MERKNADSOVERSIKT FOR HØRING AV FORSLAG TIL DETALJREGULERINGSPLAN

Plan 0545.00 – Detaljregulering for bustader i BK3, Kvernaland.

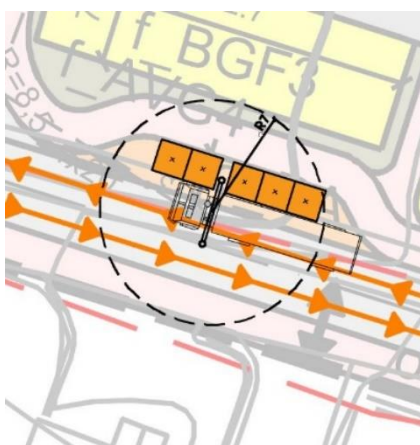
- *Avdeling Samferdsel stiller spørsmål ved om Frøylandsvegen er dimensjonert for mer trafikk, da vegen allerede betjener et stort område i dagens situasjon.*
- *Det gjøres oppmerksom på eksisterende sporsluse og hvorvidt den er tilpasset renovasjonsbil.*
- *Det presiseres at det ikke er tegnet inn en lomme ved renovasjonskontainerne, trafikk vil derfor bli stoppet under tømning.*
- *Det stilles spørsmål ved om det er tilstrekkelig sikt i avkjørsler.*
- *Det gjøres oppmerksom på at inntegnet snuhammer ikke er i tråd med kommunal standard. Fortau med bredde 1,5 m er ikke iht. kommunal norm.*
- *Det oppfordres til å legge til rette for færre og større p-plasser, framfor mange og små p-plasser.*
- *Avdeling for Vann og avløp gjør oppmerksom på at det ikke er tydelig hvor det er planlagt at fordrøyningsmagasinet skal plasseres.*

- Forslagsstillers vurdering er at Frøylandsvegen har en standard med 5,0 m vegbredde og tilhørende regulert fortau på 2,5 m som vurderes til å ha kapasitet til foreslått økning i trafikkmengde. Dette anses også som avklart på overordnet nivå ved inntakelse av felt BK3 til boligformål i gjeldende kommuneplan.
- Eksisterende sporsluse er tilpasset renovasjonsbil slik at den kan passere slusen.
- Det er tilstrekkelig areal ved renovasjonsanlegg til at høyre kjørefelt er holdes åpent og biler kan passere ved tømning av containere, ref. illustrasjon fra RTP:
